Wijzigingsblad Programma van Eisen

Betreft: Programma van Eisen
Titel PvE: Eerste fase van een gefaseerde opgraving van de Donjon
PvE opgesteld door:
PvE goedgekeurd d.d. door: 1-09-2017 Rijksdienst voor het Cultureel Erfgoed, Het goedgekeurde PvE is maximaal één jaar geldig. In het plangebied komt een klein deel overeen met waarde 3 op de Archeologische Beleidskaart van de gemeente Nijmegen. Het bevoegd gezag van de gemeente Nijmegen heeft zich bij monde van geconformeerd aan de goedkeuring door de Rijksdienst.
Project (code/naam): Va16/ Donjon-Valkhof
Projectleider:
Bijlagen: 5 en 6

Uitwerking Leidingentracé Donjon Nijmegen

Figuur 16. Het leidingentracé, onderverdeeld in secties, geprojecteerd op een uitsnede van de archeologische beleidskaart (vgl p. 6 in het PvE).

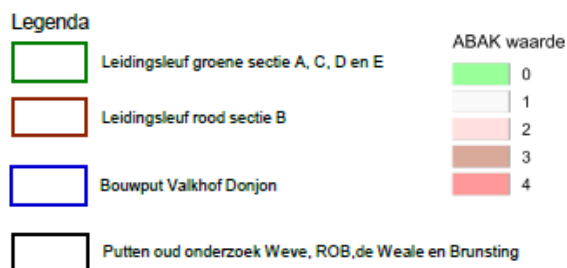
De Donjon wordt aangesloten op de openbare nutsvoorzieningen (riolering, water, elektra, data) en op een droge blusleiding. Om hierbij zo min mogelijk verstoring van het bodemarchief te veroorzaken wordt daarbij zo veel mogelijk gebruik gemaakt van het bestaande leidingentracé uit 1984. De aanleg van het tracé gebeurt met inachtneming het goedgekeurde PvE en de daarin voorgestelde vragen en randvoorwaarden. Gezien de voorziene bodemingrepen ten behoeve van het leidingentracé wijken de archeologische maatregelen (i.e. bouwput Donjon) hiervoor af en is onderhavig wijzigingsblad, dat als aanvulling op het reeds goedgekeurde PvE moet worden beschouwd, noodzakelijk. Nadat de bodemingrepen zijn beschreven wordt op de maatregelen ingegaan. De uit te voeren werkzaamheden zijn niet over het gehele tracé gelijk. Om dit onderscheid duidelijk te maken is het tracé opgedeeld in een aantal secties (fig. 16).

Dit is een nieuw aan te leggen tracé dat loopt van de put met nr. 1984 tot aan de Donjon en bestaat uit een deel mét en een deel zonder regenwaterinfiltratie. Voor het te ontgraven profiel is er geen verschil, zie tekening D01A-07 (bijlage 6), doorsnede B-B en doorsnede C-C voor de aanlegdiepte (maximaal ca. 1 m) en de breedte van het profiel (maximaal 1,5 m bovenin). Het nieuwe tracé met doorsnede B-B komt onder het huidige voetpad te lopen. Hiervoor wordt eerst de klinkerverharding verwijderd. Daarna wordt door middel van een smalle (1,5 m brede en max. 1 m diepe) proefsleuf bepaald wat de dikte van het aanwezige schone zand in het oude cunet is (aanneمة is ca. 500 mm, het cunet kon niet met het booronderzoek worden onderzocht) booronderzoek). Dit zandcunet wordt onder een gecombineerd archeologisch-NGE-begeleiding uitgegraven. Het uitkomende zand kan – mits het schoon zand is – hergebruikt worden onder de nieuwe verhardingen. De eventueel resterende vereiste diepte zal ook middels een gecombineerd archeologisch-NGE-onderzoek ontgraven worden. Die uitkomende grond zal afgevoerd worden en elders gezeefd worden conform de richtlijnen in het PVE. De riool- en de nutsleidingen en de droge blusleiding worden aangebracht en vervolgens wordt de sleuf weer gevuld met schone grond. Ter plaatse van doorsnede C-C wordt eenzelfde werkwijze gehanteerd als doorsnede B-B met dien verstande dat het bovenste deel van deze sleuf gevuld wordt met grind ten behoeve van de infiltratie van hemelwater

Dit is een bestaand tracé dat loopt van de put met nr. 1984 via de put met nr. 1985 tot de put met nr. 1986. Dit tracé wordt uitgegraven binnen het bestaande profiel, zie tekening D00-04, doorsnede A-A (bijlage 5). De breedte en de diepte van de eerder gegraven sleuf volstaan voor de aanleg van de nutsvoorzieningen en droge blusleiding, zie tekening D01A-07, doorsnede D-D (bijlage 6). De putten geven aan in welke richting de bestaande leiding loopt. Na het uitnemen van de bestaande klinkerbestrating rond de putten wordt onderzocht of het eerder gebruikte profiel te herleiden is. Zo ja, dan wordt binnen dat profiel middels een gecombineerd archeologisch-NGE-onderzoek ontgraven. Tenzij er sprake is van schoon zand zal de uitkomende grond afgevoerd worden en elders gezeefd worden conform het PVE. De nutsleidingen en de droge blusleiding worden aangebracht en vervolgens wordt de sleuf weer gevuld met schone grond. Zie hierboven

Dit is een bestaand tracé dat loopt van de put met nr. 1986 tot de put met nr. 1987. Dit tracé wordt uitgegraven binnen het bestaande profiel. De breedte en de diepte van de eerder gegraven sleuf volstaan voor de aanleg van de voorzieningen en droge blusleiding, zie tekening D01A-07, doorsnede B-B (bijlage 6). Tegelijkertijd met de aanleg van de nutsvoorzieningen wordt in dit deel de bestaande riolering van gresbuizen vervangen voor een riolering van PVC. We zitten hier in een gebied met archeologische waarde 3 en 4. Middels een gecombineerd archeologisch-NGE-onderzoek zal er ontgraven worden. Als de gresbuizen in schoon zand liggen wordt de sleuf hiermee weer gedicht. Anders wordt de uitgegraven grond afgevoerd en elders gezeefd. De sleuf wordt dan gedicht met schone grond. De profielopbouw moet worden gedocumenteerd en er moet een koppeling van de vondsten aan stratigrafische eenheden plaatsvinden. De vondsten moeten in in segmenten van 2 m worden verzameld.

Dit is een nieuw tracé (max. 1,5 m breed en ca. 1 m diep) dat loopt van de put met nr. 1987 tot de put met nr. 1970, deze sectie in het tracé wordt geëist door de gemeente Nijmegen om de uiteindelijke aansluiting van de Donjon op het leidingnetwerk in de Lindenberg te maken. Het bestaande tracé van put met nr. 1987 tot put met nr. 1992 komt daarmee te vervallen. We zitten hier in een gebied met archeologische waarde 0 en 3. Middels een gecombineerd archeologisch-NGE onderzoek zal er ontgraven worden, zie doorsnede F-F (bijlage 6). Als er slechts schoon zand aangetroffen wordt, wordt de sleuf na het aanleggen van de voorzieningen weer gedicht met de uitkomende grond. Anders wordt de uitgegraven grond afgevoerd en elders gezeefd. De sleuf wordt gedicht met nieuwe, schone grond. De profielopbouw moet worden gedocumenteerd en er moet een koppeling van de vondsten aan stratigrafische eenheden plaatsvinden. De vondsten moeten in in segmenten van 2 m worden verzameld.

Dit is een nieuw aan te leggen tracé (max. 1,0 m breed en ca. 0,7 m diep) dat loopt van de put nr. 1987 tot aan de brandhydrant. Dit deel van het tracé is nodig om de droge blusleiding te kunnen koppelen aan de brandhydrant. Dit tracé wordt uitgegraven conform het profiel zoals dat op tekening D01A-07, doorsnede E-E (bijlage 6), is aangegeven. We zitten hier in een gebied met archeologische waarde 0 en 3. Middels een gecombineerd archeologisch-NGE-onderzoek zal er ontgraven worden, zie doorsnede E-E. Als er slechts schoon zand aangetroffen wordt, wordt de sleuf na het aanleggen van de droge blusleiding weer gedicht. Anders wordt de uitgegraven grond afgevoerd en elders gezeefd. De sleuf wordt dan gedicht met schone grond. De profielopbouw moet worden gedocumenteerd en er moet een koppeling van de vondsten aan stratigrafische eenheden plaatsvinden. De vondsten moeten in in segmenten van 2 m worden verzameld.

Het tracé van put nr. 1987 via put nr. 1988 naar put nr. 1992 komt door de aansluiting op het leidingnetwerk van de gemeente in de Lindenberg te vervallen. Uitgangspunt: bestaande leidingwerk afkoppelen en in de grond laten zitten en de bodem verder niet te verstoren.
